Sitzung: 15.11.2017 Bau- und Umweltausschuss

Bebauungs- und Grünordnungsplan "Am Erlenpark", Änderung mit Deckbl.-Nr. 8;
Ergebnis der frühzeitigen Beteiligung der Öffentlichkeit und der frühzeitigen Beteiligung der Behörden und sonstiger Träger öffentlicher Belange

[angehängte Pläne]

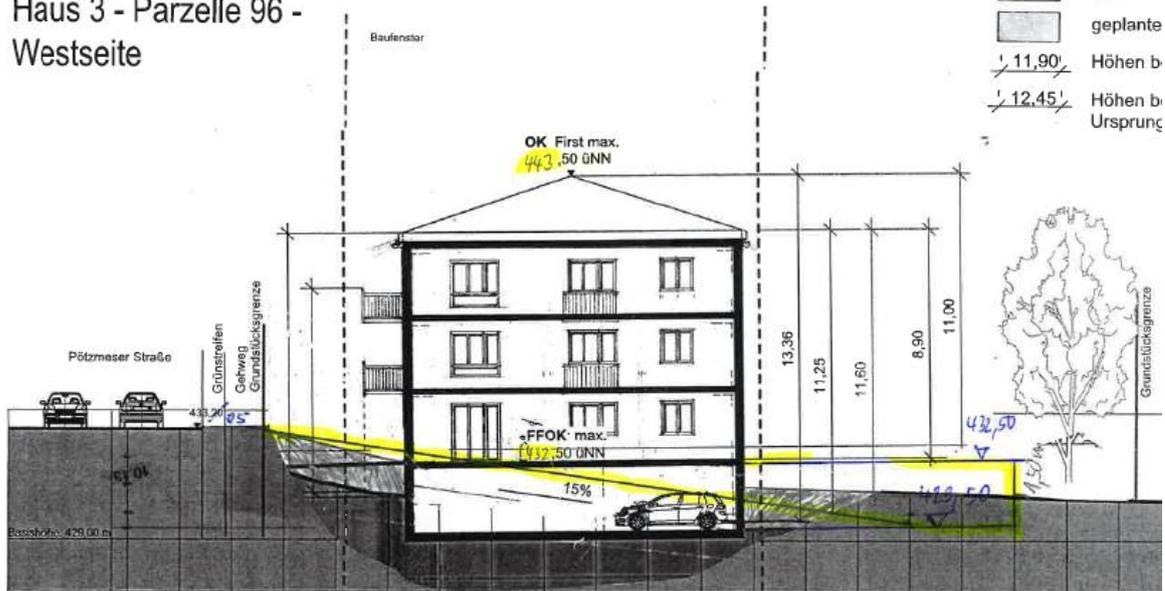
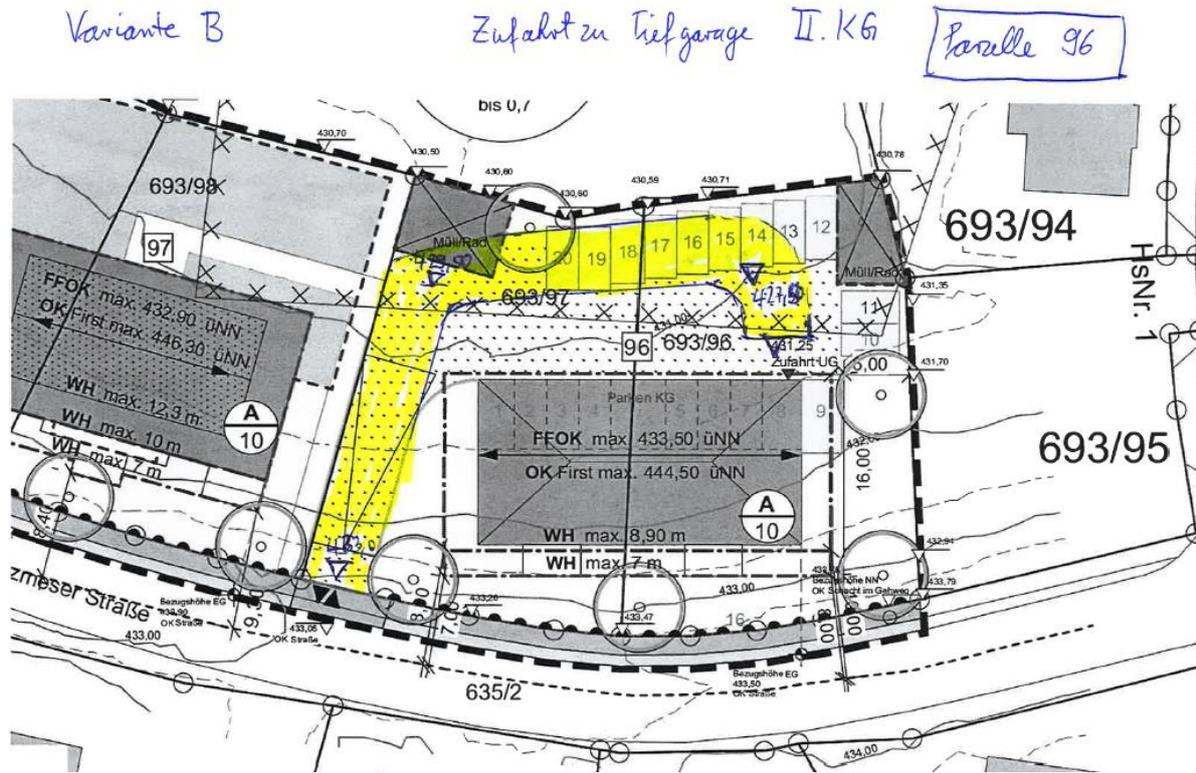
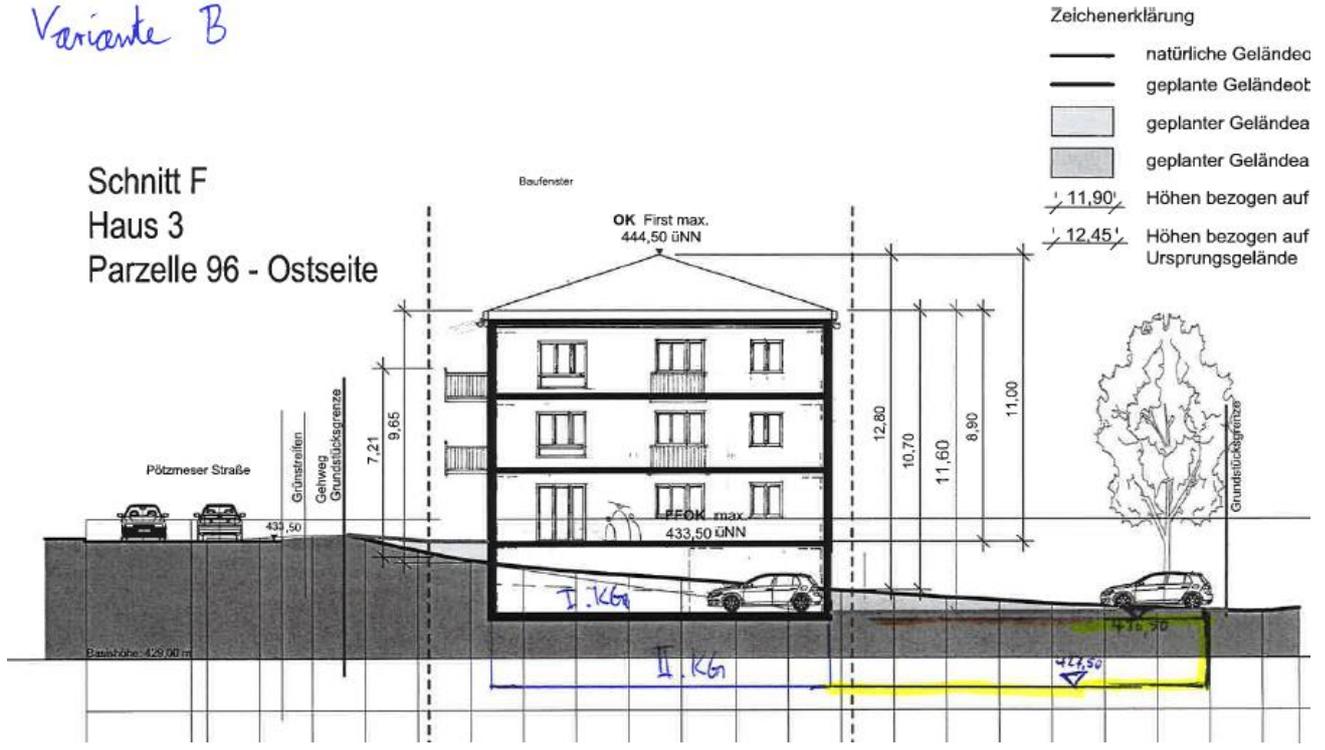
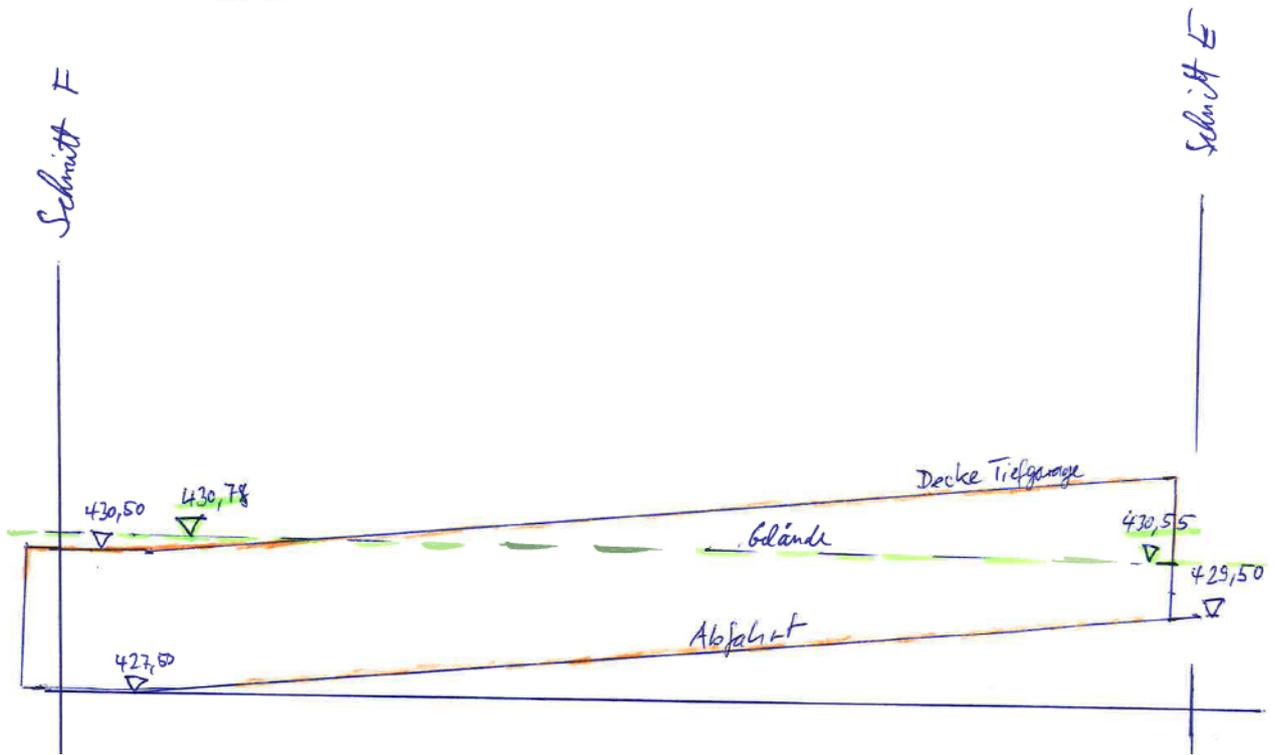
In der Anlage übersende ich Ihnen meine Stellungnahme für die Änderung des Bebauungsplanes Erlenpark. Auch habe ich zwei Skizzen für eine Tiefgaragenzufahrt für die Parzelle 96 beigefügt. Eine Tiefgarage ist auch für Parzelle 96 möglich.

Außerdem wird gegen das Gebot der Rücksichtnahme verstoßen. In der ursprünglichen Planung sollten die Stellplätze in Tiefgaragen errichtet werden. Die Streichung der Tiefgarage für die Parzelle 96 beeinträchtigt vor allem die Grundstücksnachbarn mit unzumutbarem Lärm durch parkende Autos zu den oberirdischen ausgewiesenen Stellplätzen. Technisch ist eine Tiefgarage auch bei der Parzelle 96 möglich, da das Grundstück eine Länge von mindesten 42 m aufweist. Und bei den Parzellen 97 und 98 darf die Tiefgarage 1,50 m aus dem Gelände ragen. Für den Schutz der Anwohner durch Lärm ist eine Tiefgarage für 10 Wohneinheiten gerechtfertigt und wirtschaftlich vertretbar. Die umliegenden Anwohner vertrauen und vertrauten auf die Unterbringung der Stellplätze in der Tiefgarage. Die Tiefgarage wurde festgesetzt, um die Lärmbelästigung für die Anwohner so gering wie möglich zu halten.

Sollte es bei der Planung verbleiben, kann allenfalls eine Änderung ohne oberirdische Stellplätze akzeptiert werden.

Der Anregung wird gefolgt. Der Entwurf des Bebauungsplans sieht nunmehr vor, dass die Stellplätze auf Parzelle 96 vollständig eingehaust werden.

Zwischen der südlichen und nördlichen Grundstücksgrenze besteht ein Höhenunterschied von 3 m, zu dessen Überwindung die gesamte Tiefe des Grundstücks für die Zufahrt benötigt wird einschl. der erforderlichen Ausrundungen an der Rampe oben und unten. Wegen der erforderlichen Schleppkurven ist ein weiteres Eintauchen in den Hang für eine echte Tiefgarage nicht möglich.

Nach Ausnutzung der maximal erlaubten Gefälle wird die Einhausung als Garagengebäude noch etwa 3 m (s. Schnitte E + F Haus3) aus dem Gelände heraus schauen und muss von hinten angebösch werden, sodass eine sichtbare Wandhöhe von bis zu 1,30 m verbleibt.

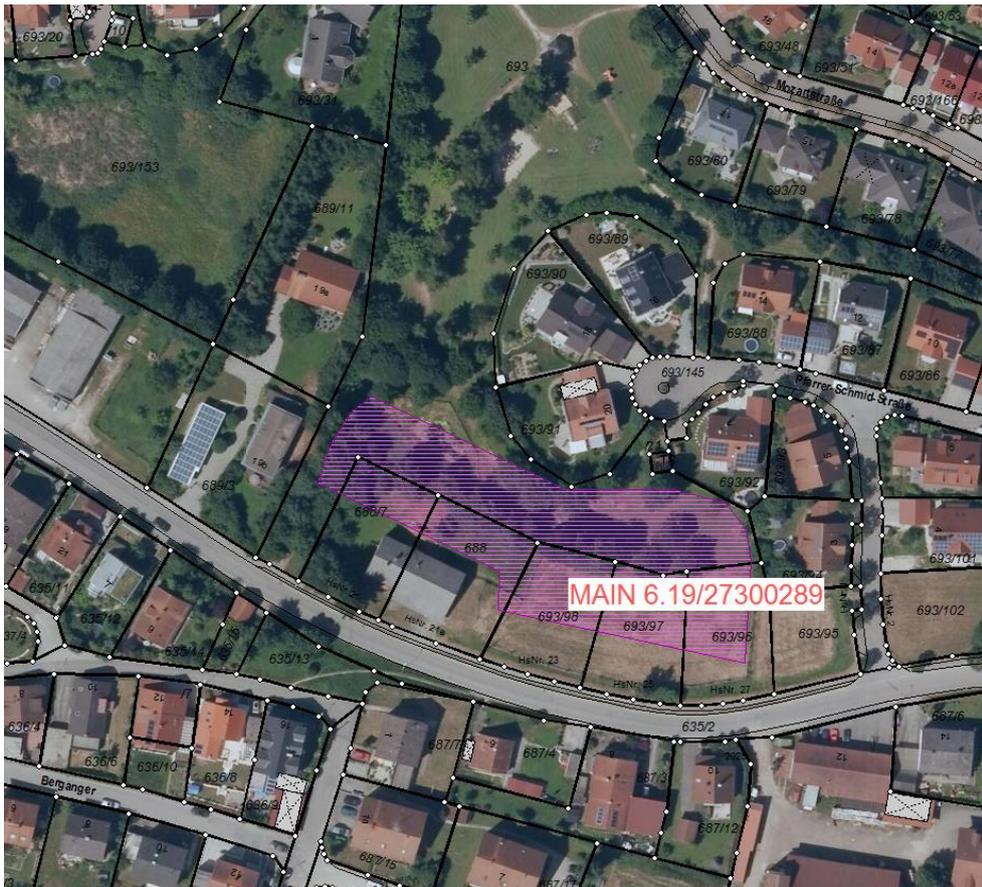
Gegenüber dem Vorentwurf des Bebauungsplandeckblattes sollen nun auch die Stellplätze für das östliche Gebäude eingehaust werden. Die Wandhöhe dieser Tiefgarage wird bis zu 3,2 m Höhe, bezogen auf die anzutreffende Geländehöhe, aufweisen. Die Wandhöhe wird als Höchstmaß verbindlich in die Festsetzungen des Bebauungsplans aufgenommen. Sofern von einer Absturzsicherung eine wandgleiche Wirkung ausgehen würde, wäre dies dann nicht zulässig.

Das Gelände ist auf dem jeweiligen Grundstück im Neigungsverhältnis 1:2 anzuböschten. Maximal werden dann 1,5 m der Tiefgarage sichtbar sein (es wird auf die Schnittdarstellungen verwiesen).

Zur Schaffung eines Übergangs zur öffentlichen Grünanlage sind die Tiefgaragen unter Einbeziehung der öffentlichen Grünfläche anzuböschten. Der räumliche Geltungsbereich des Bebauungsplandeckblattes ist entsprechend zu erweitern.
